Dotyczy: postępowania prowadzonego w trybie przetargu nieograniczonego na robotę budowlaną pn.: „Budowa ul. Strzeleckiego w Pruszczu Gdańskim”, o wartości zamówienia przekraczającej wyrażoną w złotych równowartość kwoty 5 382 000 EURO

INFORMACJA DLA WYKONAWCÓW NR 13
- wnioski (zapytania o wyjaśnienie treści SWZ),
- wyjaśnienia treści SWZ,
- zmiana treści SWZ

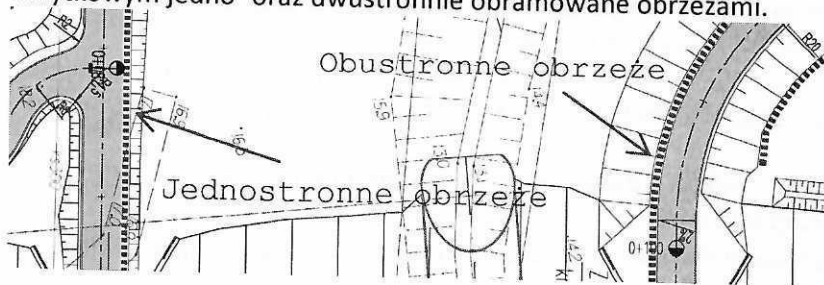
W nawiązaniu do odpowiedzi na zapytanie nr 108 prosimy o potwierdzenie, że nie należy jakiegokolwiek elementu obramowania pomiędzy ciągiem pieszo-rowerowym a ściekiem korytkowym – na zamieszczonym przez Zamawiającego zamiennym rysunku planu sytuacyjnego nadal występuje rozwiązania wskazane w pytaniu nr 108 tj. ciągi pieszo-rowerowe ze ściekiem korytkowym jedno- oraz dwustronnie obramowane obrzeżami.

Zamawiający wyjaśnia, że w miejscu występowania ścieku korytkowego przy krawędzi ścieżki pieszo-rowerowej nie należy stosować opornika. Opornik kamienny należy zastosować dla krawędzi ciągu pieszo-rowerowego, gdzie nie występuje ściek korytkowy betonowy. Wskazana przez Oferenta na rysunku powyżej linia „obustronne obrzeże” nie jest linią „podwójną”, która ma odniesienie (opis) w legendzie rysunku planu sytuacyjnego.
